INFORME N° 521-2024/MINEM-DGAAM-DEAM-DGAM

Asunto : Evaluación de la Ficha Técnica Ambiental del proyecto de exploración minera «Huario» presentado por Minera Cuculí S.A.C.

Fecha : Lima, 25 de julio de 2024

Gráfico N° 1 Esquema de distribución de plataforma de perforación

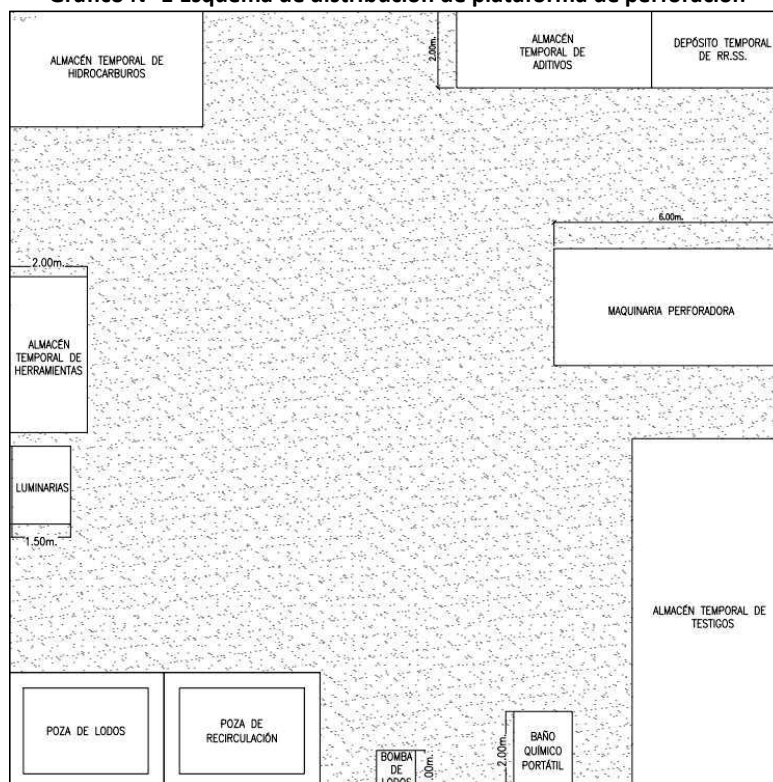
Observación N° 8.- En el numeral 2.7.2.2 (Instalaciones que se encuentran dentro de la plataforma de perforación) el titular describe las características de cada una de las instalaciones que se encuentran dentro de la plataforma de perforación y presenta el diseño de estas instalaciones en el Anexo N° 2.5 (Diseño de componentes). De la revisión de estas informaciones se advierte lo siguiente:

Respuesta.- El titular señala que las instalaciones señaladas corresponden a las instalaciones ubicadas dentro de las plataformas de perforación, mientras que los diseños presentados en el Anexo 2.5, corresponden a componentes auxiliares, descritos en el numeral 2.7.2.3. Asimismo, señala que actualizó el Anexo del Capítulo II, remplazando el Anexo 2.5 inicial, por los Anexos 2.5.1 y Anexo 2.5.2, en los cuales muestra los diseños de los componentes auxiliares y los diseños de los componentes dentro de la plataforma de perforación, respectivamente.

Respuesta.- El titular señala que el ‘Almacén temporal de aditivos’ y el ‘Almacén temporal de herramientas’ corresponden a instalaciones ubicadas en las plataformas de perforación, mientras que los diseños presentados en el Anexo 2.5, corresponden a los componentes auxiliares descritos en el numeral 2.7.3; dentro del cual también se incluye la descripción del ‘Almacén de materiales’. Asimismo, el titular señala que reemplaza el Anexo 2.5 inicial, por los Anexos 2.5.1 y Anexo 2.5.2, mostrando en ellos los diseños de los componentes auxiliares y los diseños de los componentes dentro de la plataforma de perforación, respectivamente.
